Autorité environnementale

Avis délibéré de l'Autorité environnementale sur le projet de ligne de bus à haut niveau de service T ZEN 3 de Paris (75) aux Pavillons- sous-Bois (93)

n°Ae : 2015-45

Figure 2 : profil en travers type (source : EGIS)

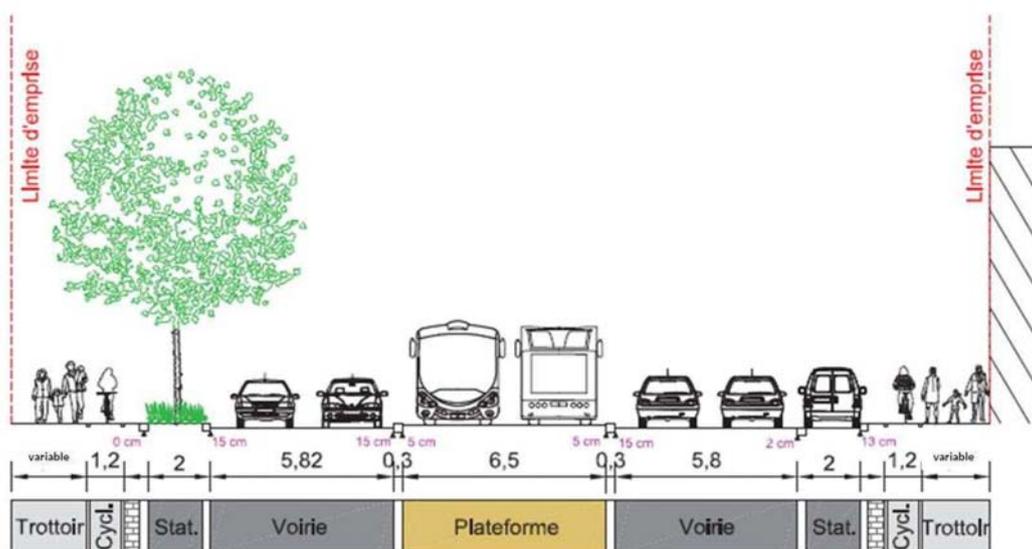
Pour l'Ae, une synthèse claire de ces différents aménagements, notamment pour ce qui concerne les réductions du nombre de voies, serait utile.
